****** WAŻNE DZIAŁANIE KORYGUJĄCE U ODBIORCÓW ******

Odp.: Oprogramowanie Volcano s5/s5i™ Family w wersji 3.2.1/3.2.2

**DWA POTENCJALNE BŁĘDY OPROGRAMOWANIA
MAJĄCE WPŁYW NA CEWNIKI ELEKTRONICZNE I MECHANICZNE:
TYMCZASOWA PROCEDURA UNIKANIA BŁĘDÓW W OCZEKIWANIU NA POPRAWKĘ DO
OPROGRAMOWANIA**

Rysunek 3

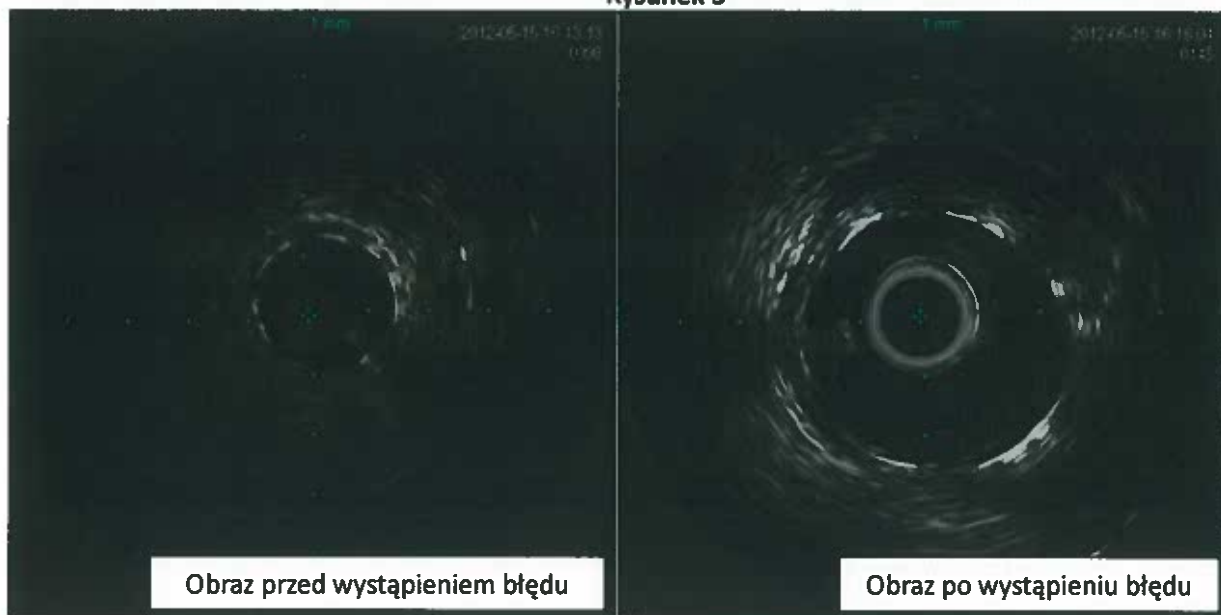
Wspomniany błąd można łatwo wykryć, zwracając uwagę na jedną lub wszystkie następujące wskazówki wizualne. Zapoznaj się z Rysunkiem 3, który przedstawia prosty sposób na wykrycie problemu.

- Obraz jest znacznie jaśniejszy, niż w przypadku poprzednich zapisów. Obrazu nie można zmodyfikować poprzez dostosowanie wzmocnienia.
- Maski cewnika (środek widoku tomograficznego) będzie powiększona o 1,5 raza i będzie miała nienaturalny wygląd (tzn. brak plamki krwi).
- Obraz wygląda na powiększony. Im większa średnica pola widzenia ponad 10 mm, tym jest to wyraźniej widoczne.
- Zresetowanie urządzenia PIMr spowoduje wyłączenie i włączenie wskaźników LED. Dla użytkowników obsługujących urządzenie PIMr jest to wyraźna wskazówka, że urządzenie zostało zresetowane.

Poniższe obrazy uzyskano w tym samym miejscu naczynia; prawidłowy obraz oznaczony jako „Obraz przed wystąpieniem błędu” znajduje się po lewej stronie, a obraz nieprawidłowy oznaczony jako „Obraz po wystąpieniu błędu” po prawej stronie.

W przypadku wystąpienia błędów nie można poprawić pobranych obrazów w funkcjach Pętla wideo i Pojedyncza klatka. Nieprawidłowe Pętle wideo i Pojedyncze klatki można wykryć, sprawdzając, czy obecne są białe pierścienie, jak pokazano na Rysunku 3 po prawej stronie.

Jeśli średnica pola widzenia nie zostanie zmieniona ze standardowego, domyślnego ustawienia 8 mm, błąd nie wystąpi. W razie możliwości, do czasu wprowadzenia poprawki do oprogramowania, należy używać wyłącznie pola widzenia 8 mm.

Jeśli zmiana pola widzenia jest konieczna i wykryto błąd (wykrywanie błędu opisano w części poniżej), należy odłączyć urządzenie PIMr, podłączyć je ponownie i jeszcze raz pobrać obraz. Zgodnie z zaleceniami w instrukcji obsługi, porównaj pomiary z wynikami uzyskanymi za pomocą angiografii.
